## **Bod programu č.: 8**

Připravovaný územní plán města Brna - připomínky k návrhu pro společné jednání

Rada předkládá Zastupitelstvu návrh připomínek k novému územnímu plánu.

### **Karty jednotlivých lokalit**

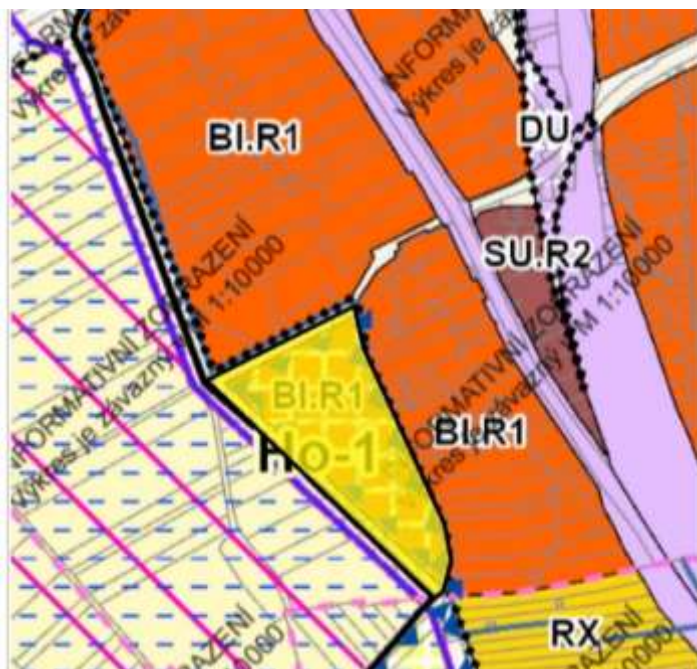
V kartách některých přestavbových lokalit jsou uvedeny požadavky na zeleň v rozsahu 10%, v některých není požadavek vůbec (např. TU-2, BI-8..), je třeba do všech přestavbových ploch doplnit minimální požadavky na zeleň.

Rada doporučuje Zastupitelstvu požadovat zapracování připomínek k textové části do definitivního návrhu územního plánu města Brna.

## 02. Oblast Sladovnická, Rolencova, Lesék, komunikační napojení plochy BI-2

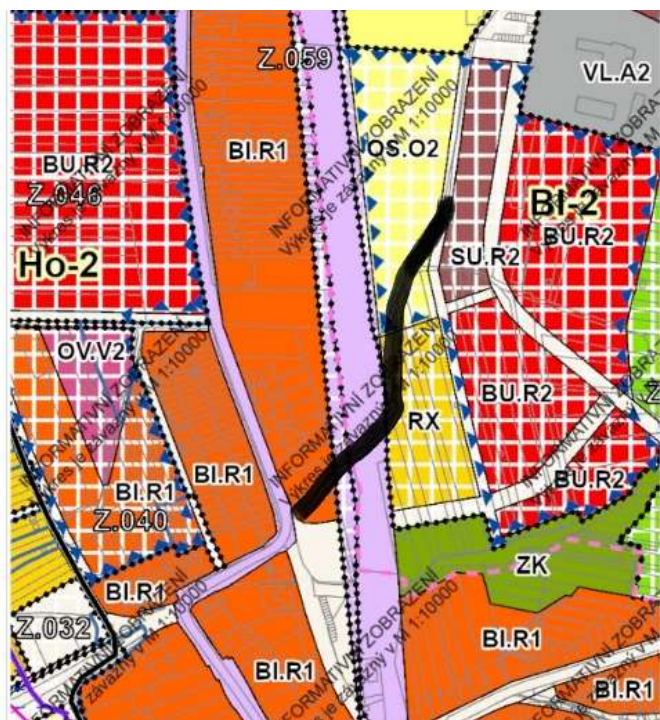
Nesouhlasíme s trasováním komunikace v prodloužení ulice Sladovnické přes Lesék do Rolencovy, protože je to komunikační propojení, vedoucí přes významný prvek původní krajiny, navíc s velkým převýšením. Komunikace by musela být vedena zčásti jako estakáda a její finanční náročnost by výrazně převyšovala její dopravní význam.

Rada doporučuje Zastupitelstvu nesouhlasit s trasováním komunikace v prodloužení ulice Sladovnické do Rolencovy v ploše BI-2.

05. Oblast Rolencova, Písníky, smíšená obytná plocha SU.R2 uvnitř HO-3

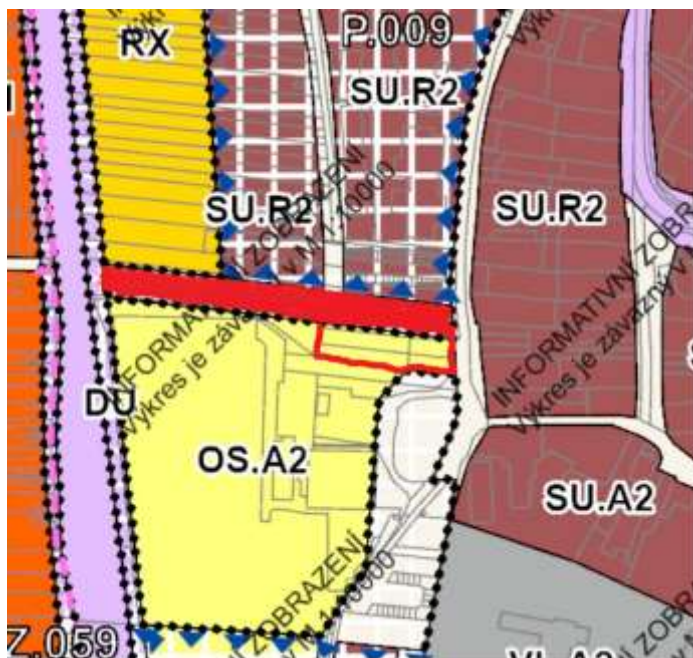
V ploše přestavby HO-3 je navržena smíšená obytná plocha SU.R2. Vzhledem k okolní zástavbě a charakteru bydlení v Holáskách požadujeme plochu SU.R2 změnit na plochu BU.R2.

Rada doporučuje Zastupitelstvu požadovat v ploše přestavby HO-3 změnit plochu SU.R2 na plochu BU.R2.

## 12. Plochy kolem Letiště, průmyslová plocha TU-5

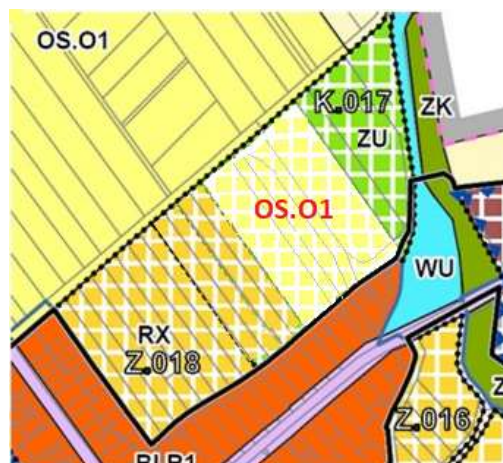
Mezi dálnicí a VLC, severně od letiště, je navržená průmyslová plocha TU – 5.

Navyšování ploch průmyslu a výroby považujeme za nežádoucí. Rozsah navýšení bude nezbytně generovat vysoké nároky na dopravní obslužnost a zhorší kvalitu životního prostředí a života v MČ.

Rada doporučuje Zastupitelstvu požadovat zrušení návrhových ploch VU-A2 a VU-A3 a ponechat zde zemědělskou půdu AU.
